Deel <b>P 440/460</b>	Groep <b>89</b>
Betreft <b>nieuw type dakdrager- bevestiging</b>	NO. <b>NL409</b>
	Datum <b>910107</b>

## Service Bulletin

**Dit bulletin vervangt bulletin 440/460 89-NL409 d.d. 901219**

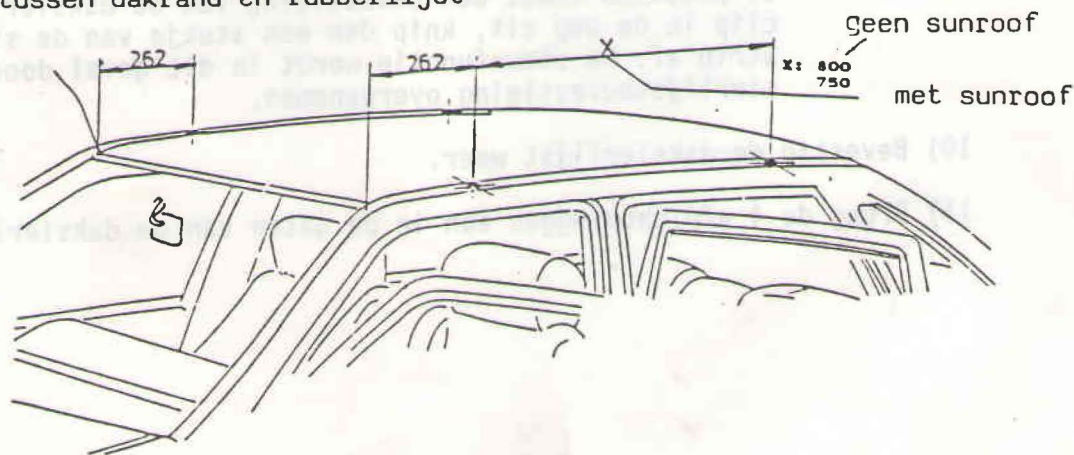
Het nieuwe type dakdrager van de 440/460 serie (o/n 3457578-7) kan gemonteerd worden op auto's met bevestigingsgaten in de daksierlijst. Deze bevestigingsgaten worden in productie gemonteerd vanaf ch.nr. 161255.

Wanneer een klant een nieuw type dakdrager op een oudere auto wil monteren kan de nieuwe dakdragerbevestiging alsnog aangebracht worden.

De benodigde onderdelen zijn als set leverbaar.

Het o/n van de set is 3460667-3.

De set bestaat uit: 4 montage platen

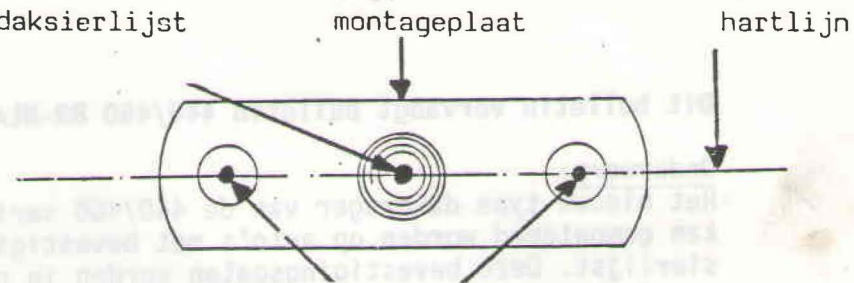
- 2) Boor de 4 gaten in de daksierlijst met een 7 mm. boor.  
Let op: wanneer de boor door de daksierlijst is, druk dan de boor licht op het dak, op deze manier merkt u de positie van de montage platen.
- 3) Maak de daksierlijst los t.o.v. het dak en leg deze opzij (laat de daksierlijst ter hoogte van de voorruit zitten).
- 4) Merk de 8 plaatsen waar geboord moet worden om de montageplaat te bevestigen (zie onderstaande tekening).

bij boren door daksierlijst  
gemerkt!

bevestiging gaten montageplaat
